Deckblatt

| Strasse: A20                | Blatt Nr.          |
|                             | Übersichtslageplan |

| DEGES                               | Planfeststellungsunterlage       |

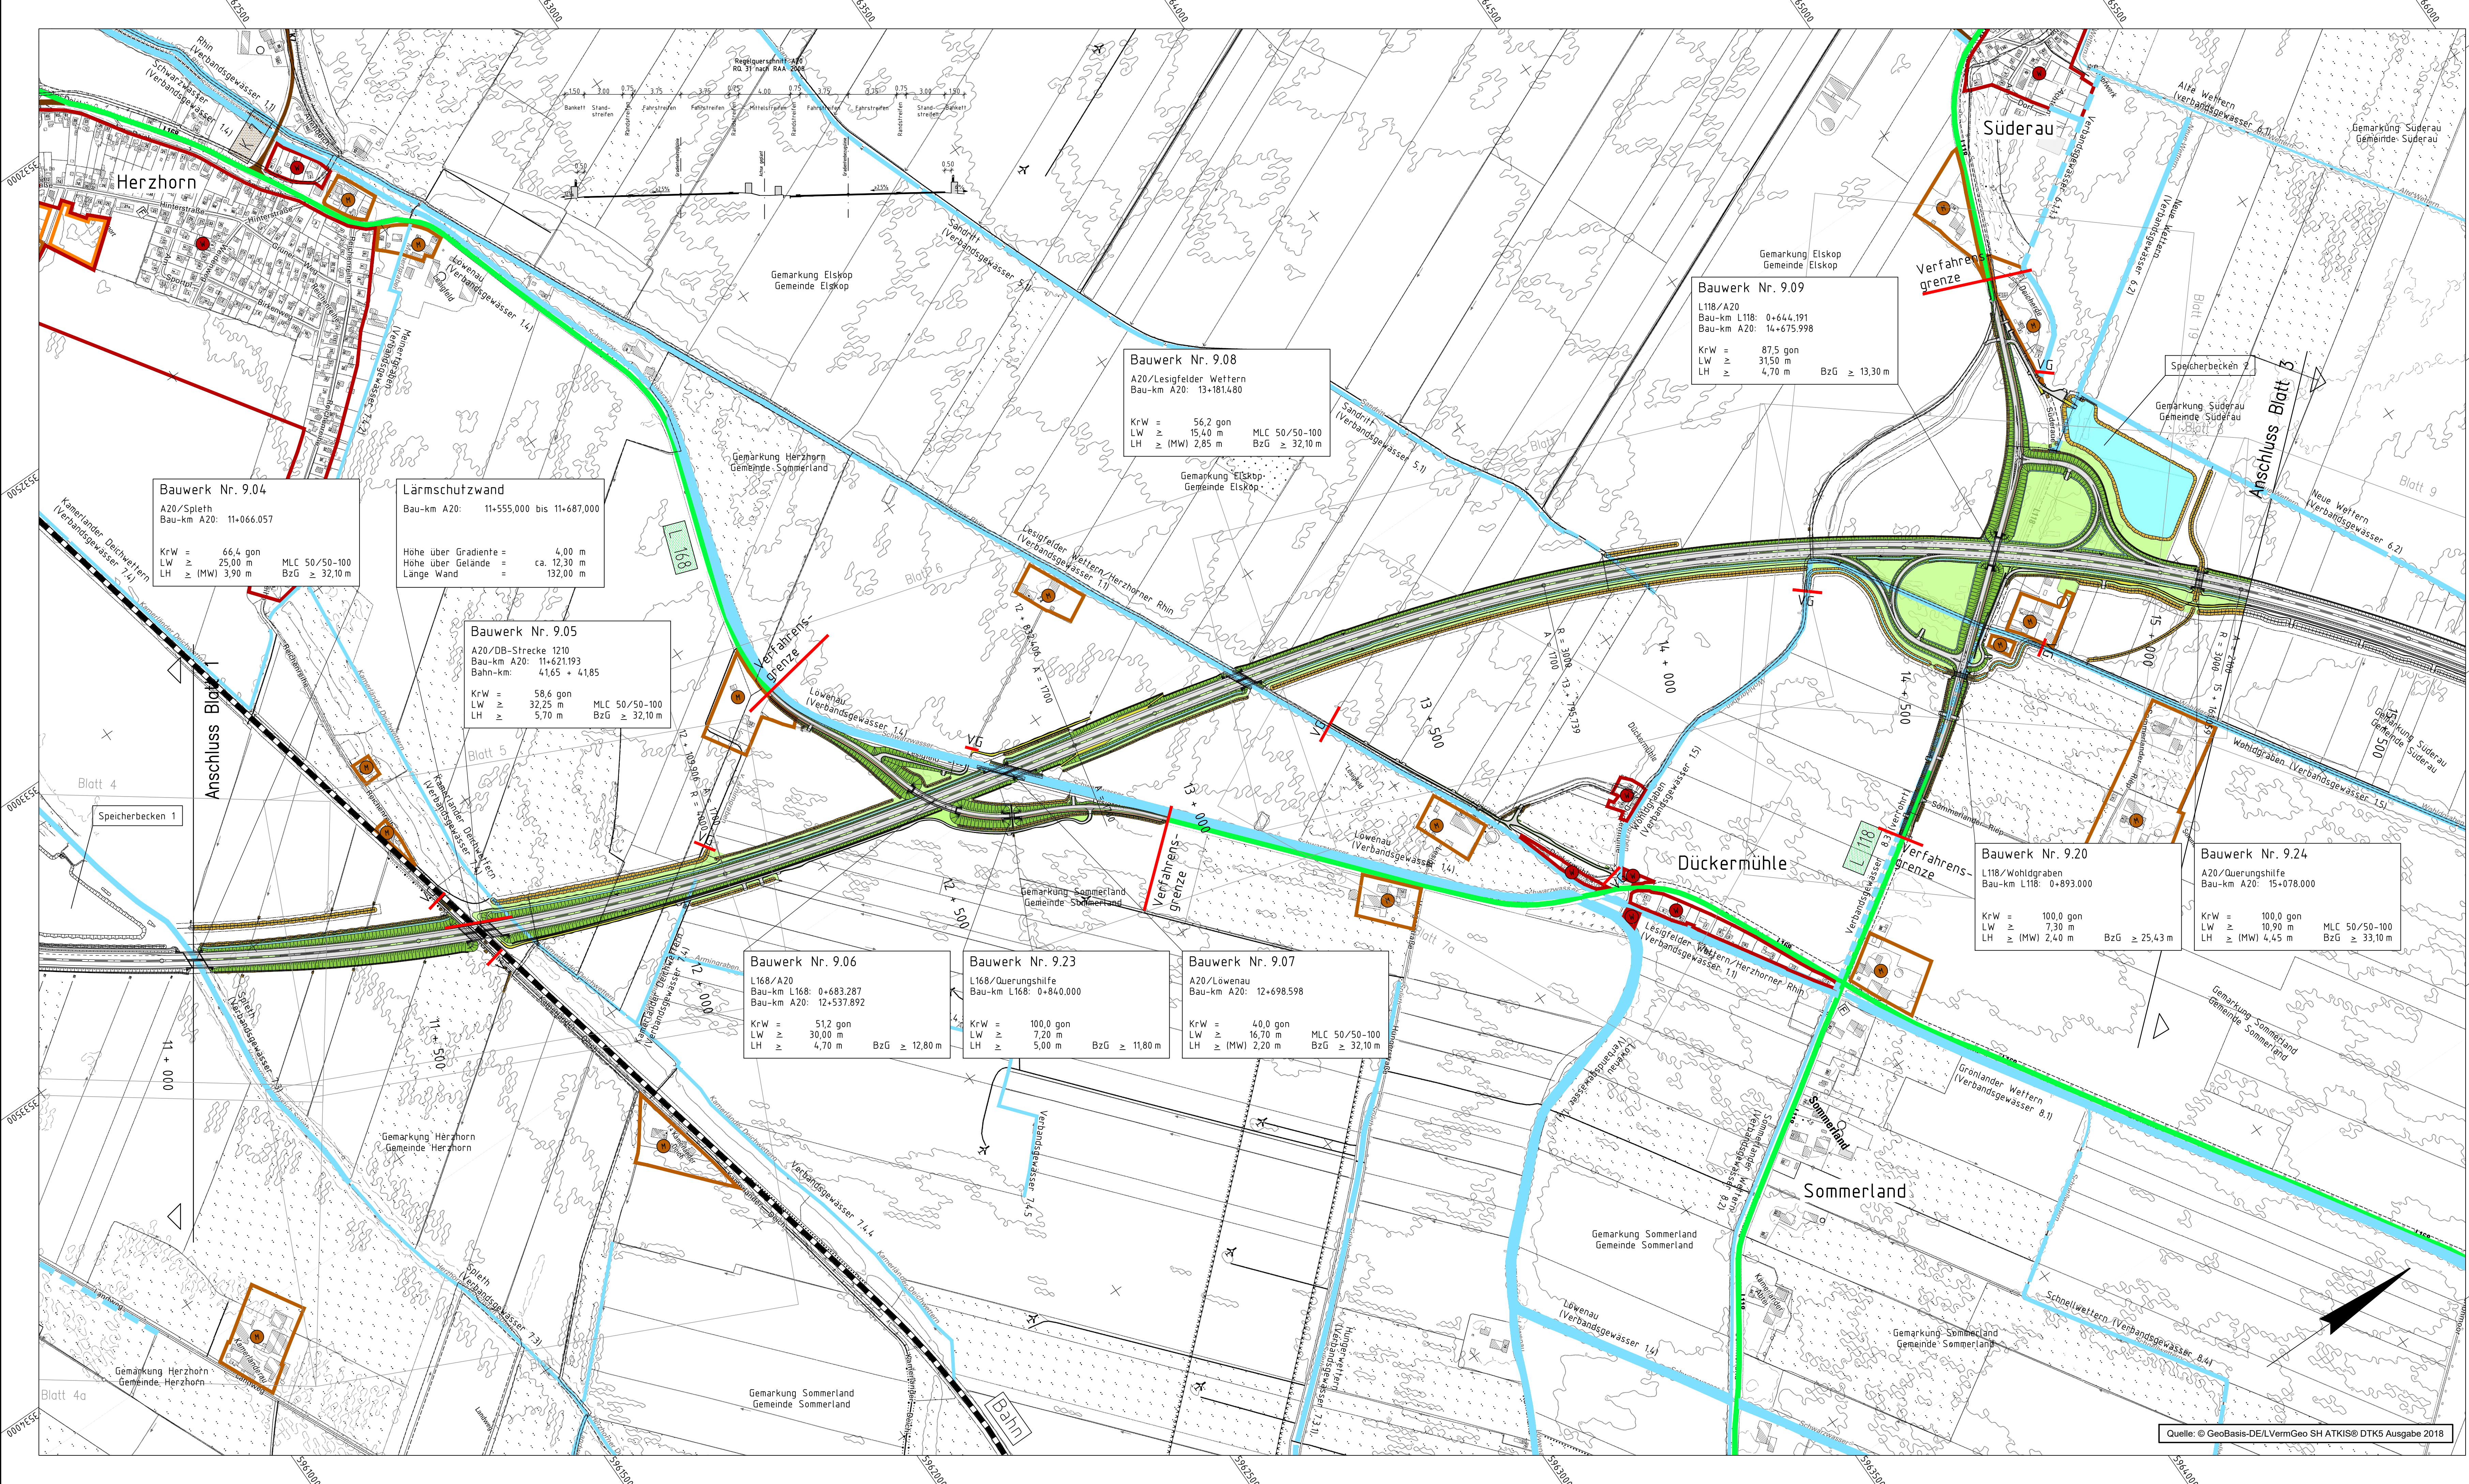
| 17  | Ergänzung Lärmschutzwand von Bau-km 11+555 bis Bau-km 11+687                                                                                                | 03/2020 | Wul/Han |
| 16  | Ergänzung Bauwerk Nr. 9.24 mit Ergänzung eines Verbandsgräben/Flächenausgleichsgräben und Anpassung der Wirtschaftsweg- und Gewässerführung östlich der A20 | 03/2020 | Wul/Han |
| 15  | Änderung Unterführung, Gradierte und Baulänge der L118 mit Anpassung der Ein- und Ausfahrtrasse sowie des Wirtschaftswegs westlich der A20                  | 03/2020 | Wul/Han |
| 14  | Ergänzung Bauwerke Nr. 9.20, 9.23                                                                                                                           | 03/2020 | Wul/Han |
| 13  | Vergrößerung Form Speicherbecken 2                                                                                                                          | 03/2020 | Wul/Han |
| 12  | Anpassung Abmessungen/Anlagen Bauwerke Nr. 9.04, 9.05, 9.06, 9.07, 9.08, 9.09                                                                               | 03/2020 | Wul/Han |
